**Samodzielny Publiczny Zakład Opieki Zdrowotnej
w Sokołowie Podlaskim**
08-300 Sokołów Podlaski, ul. Ks. Bosko 5,
tel./25/ 781-73-20, NIP: 823-14-22-165, REGON: 000306779
www.spzozsokolow.pl, e-mail: zp@spzozsokolow.pl

Znak sprawy: ZZ.26.31.2026

PYTANIA I ODPOWIEDZI

Dotyczy: *postępowanie o udzielenie zamówienia publicznego w trybie przetargu nieograniczonego na dostawę pomocy medycznych jednorazowego użytku dla Samodzielnego Publicznego Zakładu Opieki Zdrowotnej w Sokołowie Podlaskim opublikowanego w Suplemencie Dziennika Urzędowego Wspólnot Europejskich z dnia 08.07.2026 r pod numerem 471825-2026*

Pytanie 10

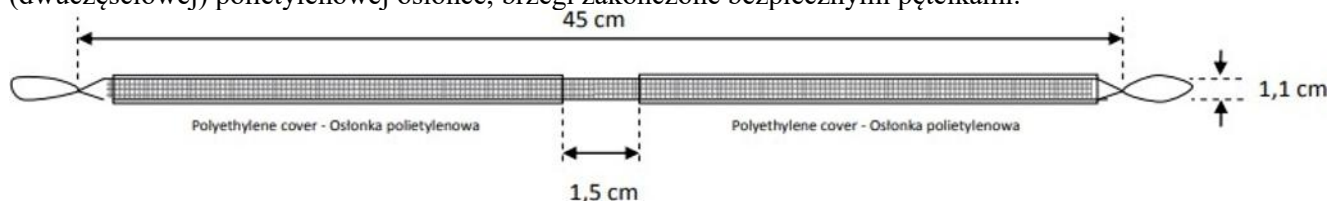
Czy Zamawiający dopuści w zadaniu nr 43?

Taśma do chirurgicznego leczenia wysiłkowego nietrzymania moczu u kobiet, sterylna, wykonana z niewchłaniałnego polipropylenu monofilamentowego, grubość nici 0,15mm, szerokość 1,1cm, długość 45cm, grubość 0,34mm, gramatura 45g/m², wielkość porów 1 x 1,25 mm. Taśma w bezpiecznej plastikowej (dwuczęściowej) polietylenowej osłonce, brzegi zakończone bezpiecznymi pętelkami.

Odpowiedź: Dopuszcza.

Pytanie 37 Zadanie 4, pozycja 1

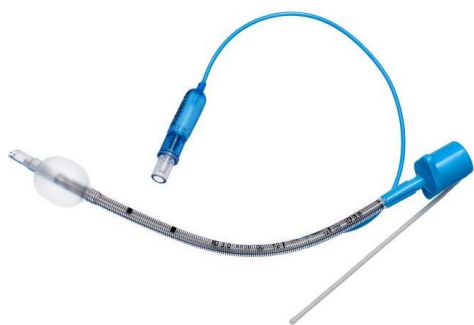
Czy Zamawiający dopuści rurkę intubacyjną niesilikonowaną, ukształtowaną prosto, z prowadnicą wykonaną z aluminium + PVC i z podwójnym znacznikiem głębokości w formie półpiersi?

Odpowiedź: Dopuszcza.
